TB1268

LuK Service Info

Part Nr. 231 0051 11 – 310/310mm TGU6

Info: New design / Neues Design / Nouvelle conception / Nuevo diseño / Nuovo disegno / Nuovo segno

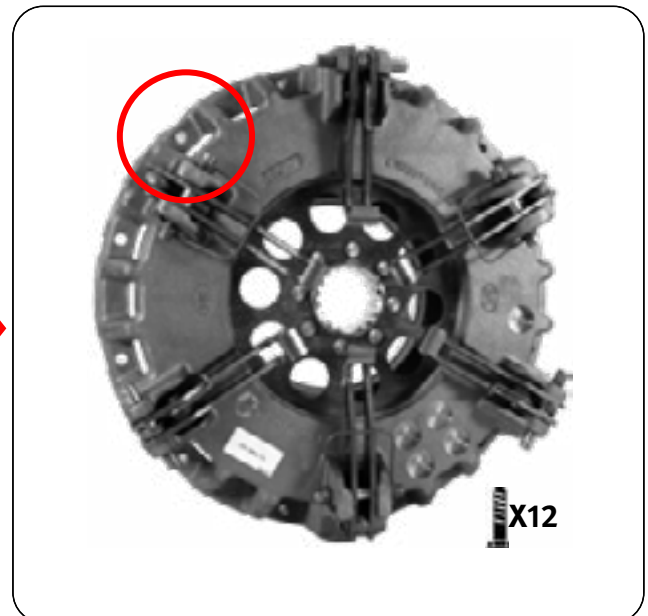
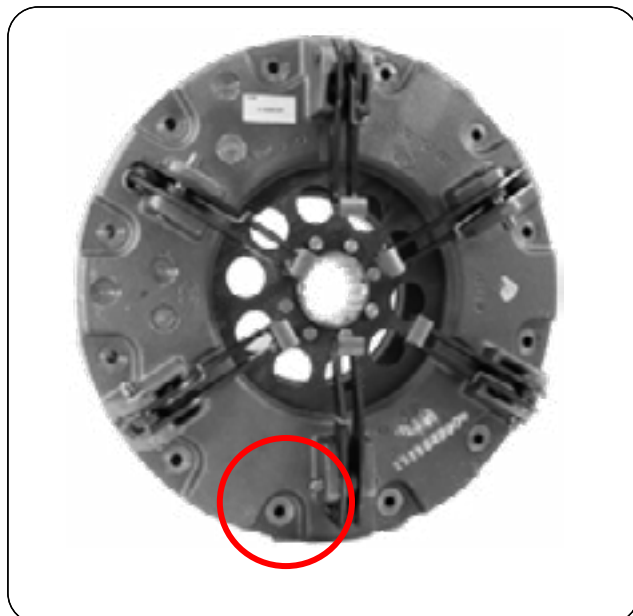
This new design utilises the latest clutch technology, using a vented housing for improved cooling and heat dispersal. Fully interchangeable with existing clutches with no modifications required to vehicle or flywheel. A new fixation bolt set 411 0195 10 6 x M8 x 1.25 x 65mm + Conical washer is supplied with new designs to accommodate the lower housing.
